泊発電所 3 号炉 審査資料	
資料番号	SA45H-9 r.1.0
提出年月日	令和5年5月10日

泊発電所 3 号炉  
設置許可基準規則等への適合状況について  
(重大事故等対処設備)  
補足説明資料  
比較表

45条

第45条 原子炉冷却材圧力バウンダリ高圧時に発電用原子炉を冷却するための設備

大飯発電所 3 / 4 号炉	泊発電所 3 号炉	相違理由
<p>46-8 現場での人力によるタービン動補助給水ポンプの起動</p>	<p>45-7 現場での人力によるタービン動補助給水ポンプの起動</p>

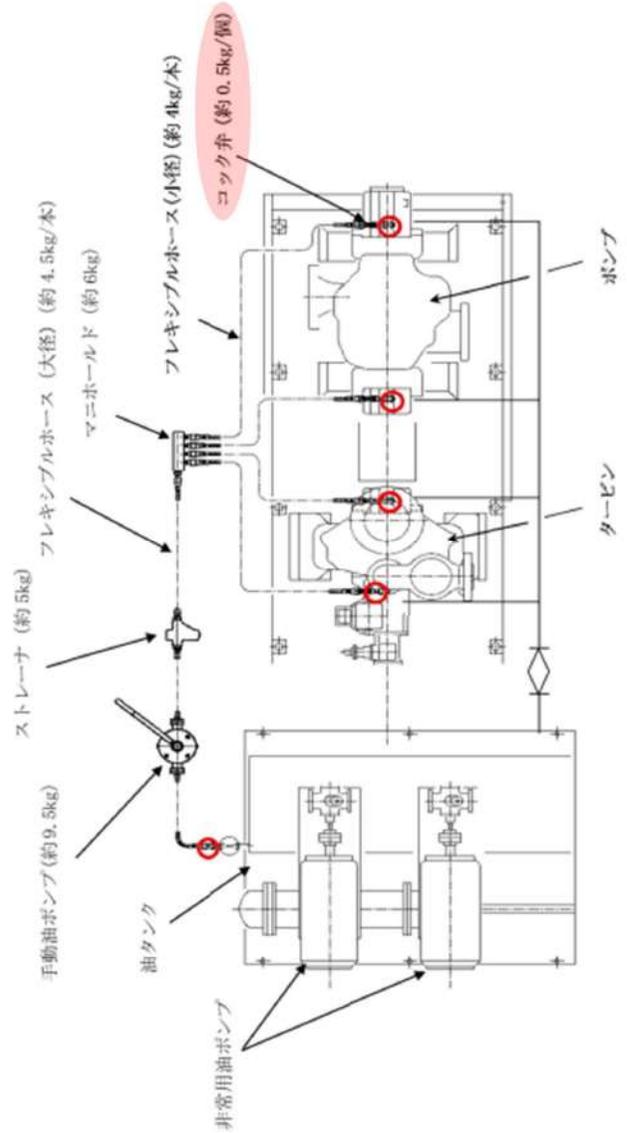
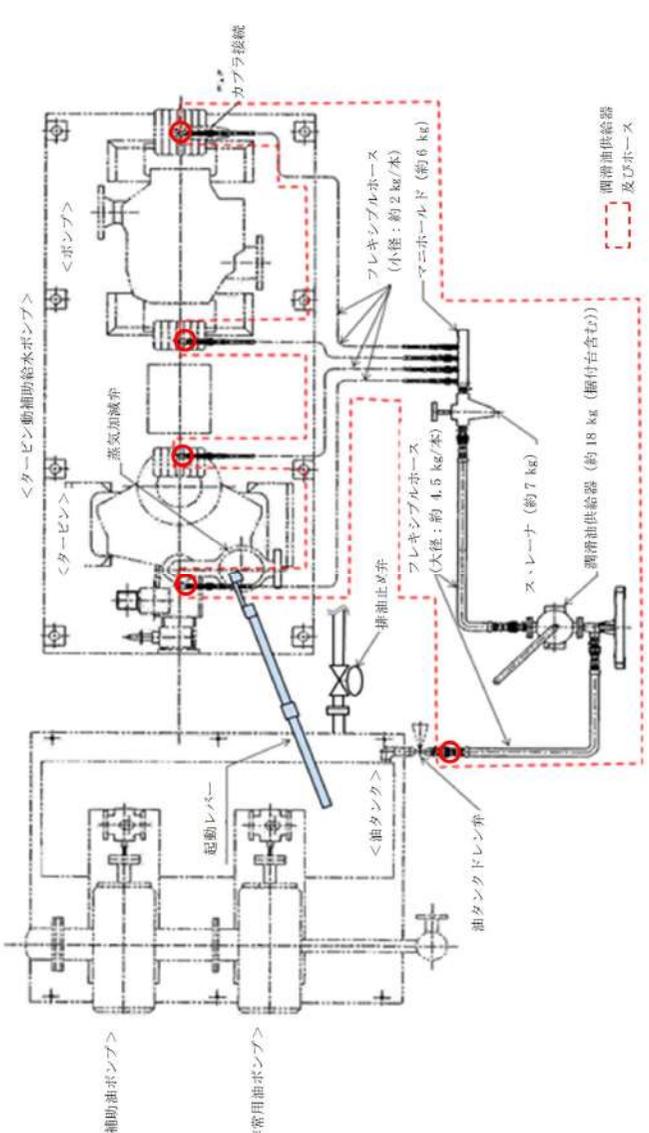
大飯発電所 3 / 4 号炉	泊発電所 3 号炉	相違理由
 <p style="text-align: center;">手動油ポンプによる軸受油供給 概要系統</p>	 <p style="text-align: center;">潤滑油供給器による軸受油供給 系統概要図</p>	<p>相違理由</p> <p>設備構成の相違</p> <ul style="list-style-type: none"> <li>・ 設備名称に相違はあるが、作動油及び軸受油を貯留する油タンクとポンプ軸受をホース・供給ポンプ等にて接続し、手で軸受油を供給する操作方法は同一である。</li> <li>・ 各部品重量の相違は、末端カブラの有無、ホース長の差異、使用時の掘付台の有無等によるものであり、使用している設備仕様は同一である。</li> <li>・ 相違する設備として、大飯は軸受部に接続するホース端にコック弁を設置し、コック弁を介して可搬ホースと軸受部を接続する構成としているが、泊はホースと軸受との接続部にコック弁を設けず、カブラ接続のみとしている。カブラは、接続の切離しにより、オス・メスのカブラ両端は自動閉止機能を有しているため、コック弁がなくとも操作性に相違はない。</li> </ul>

大飯発電所 3 / 4 号炉	泊発電所 3 号炉	相違理由
<p style="text-align: center;">大飯発電所 3 / 4 号炉</p> <p style="text-align: center;">ガバナ部 詳細図</p>	<p style="text-align: center;">泊発電所 3 号炉</p> <p style="text-align: center;">ガバナ部 詳細図</p>	<p style="text-align: center;">相違理由</p> <p>設備構成の相違      以下の構成部品の相違はあるが、作動油によりガバナ制御する機構は同じである。</p> <ul style="list-style-type: none"> <li>大飯はポンプ本体吐出圧を一定とするよう調整する「定吐出圧制御ピストン」で蒸気加減弁開度を制御する設計としており、泊はポンプ回転数を一定とするよう調整する「速度制御ガバナ」で蒸気加減弁開度を制御する設計としている。</li> <li>いずれの制御方式においても、ポンプ負荷に応じて蒸気加減弁開度を調整する機構は同じであり、ポンプ本体の起動後の制御性は同等である。</li> <li>なお、大飯で「起動用ネジ」として図示している構成部品は、泊では速度制御ガバナの下部に位置している構成部品と同じであり、試運転時等に使用するのみでポンプ本体が起動した後は使用しない機構である。</li> </ul>
